Marketing Geräteanschlusstechnik
 Thorsten Grandt
 thorsten.grandt@phoenixcontact.de
 27.November 2015

Änderung der Artikelfamilie DFMC 1,5...ST(F)(LR) – AAA140088
Bitte leiten Sie diese Information an Ihre elektrotechnischen Fachbereiche weiter!

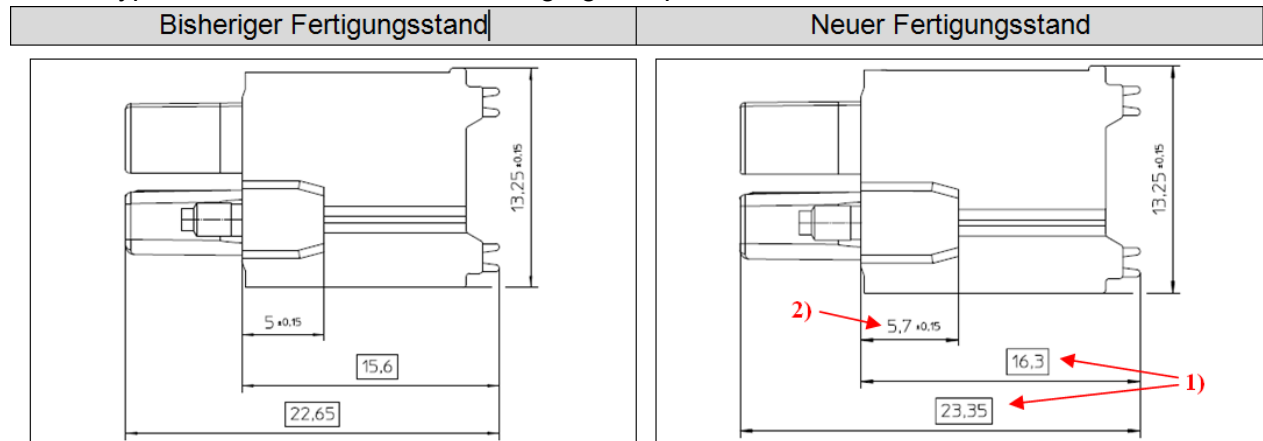
- 1) Zur Erhöhung der UL 1059 Zulassung von Usegroup B mit 150 V auf Usegroup B und D mit 300 V wird das Gehäuse um 0,7 mm auf 16,3 mm vergrößert.
- 2) Bei den DFMC 1,5/...-STF Steckern wird der Flansch auf 5,7 mm verlängert, um die Schraube besser zu führen.
